Packs HLS et PLS - tous numéros de lot.

Intégrité de l'emballage stérile potentiellement compromise.

Objet : FSCA 745922 - Packs HLS et PLS - barrière stérile potentiellement compromise

soulignés: changements réalisés entre V03 et V04

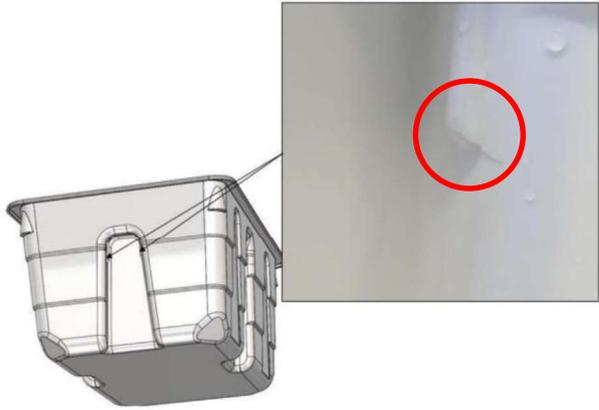
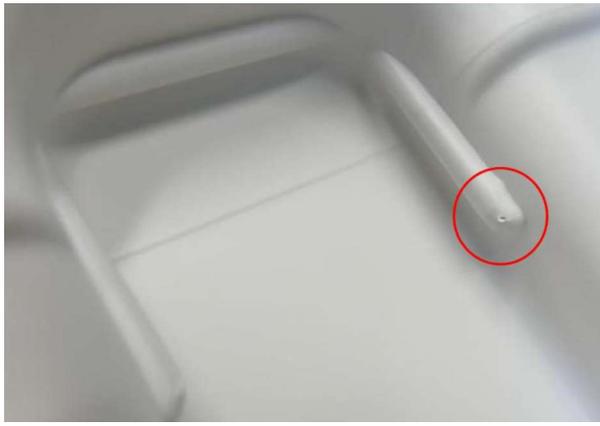
<p>Non-conformité n°1 (HLS+PLS) : Dommages sur l'emballage principal (intellipack), causés par une défaillance au niveau du processus de production.</p> <p>Dans le cadre des tests d'intégrité du système de barrière stérile, MCP avait constaté un défaut (marques de pression et fissures visibles) sur le bac de conditionnement intellipack pendant la production. Ce défaut peut compromettre l'intégrité de la barrière stérile des Packs HLS/PLS.</p> <p>Action corrective <u>mise en œuvre le 07-03-2023</u> : Changement du processus de production et mise en place d'un contrôle à 100%.</p>	 <p>Localisation du défaut sur le bac de conditionnement intellipack avec exemple de fissure</p>
 <p>Bac de conditionnement intellipack non endommagé, sans marques de pression</p>	 <p>Marques de pression blanches sur bac de conditionnement intellipack</p>
 <p>Exemple de fissure sur le bac de conditionnement intellipack</p>	 <p>Exemple de fissure sur le bac de conditionnement intellipack</p>

Action corrective mise en œuvre le 07-03-2023 :
Changement du processus d'emballage et mise en place d'un contrôle à 100%.

1. Inspection de l'Intellipack (bac de conditionnement en plastique du produit)

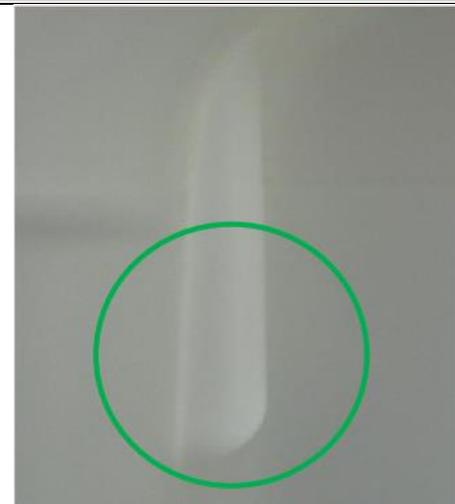
Avant utilisation, le support pour les plaques de sécurité de l'Intellipack doit être inspecté pour détecter d'éventuels dommages.

Pour cela, il faut appuyer sur les poignées de l'emballage extérieur, et de ce fait, le support de la plaque de sécurité sera visible sur l'Intellipack.

Utilisez une lampe de poche LED disponible dans le commerce durant l'inspection pour avoir une meilleure vue sur le support des plaques de sécurité !

Note : les supports des plaques de sécurité ne sont présents que d'un côté.
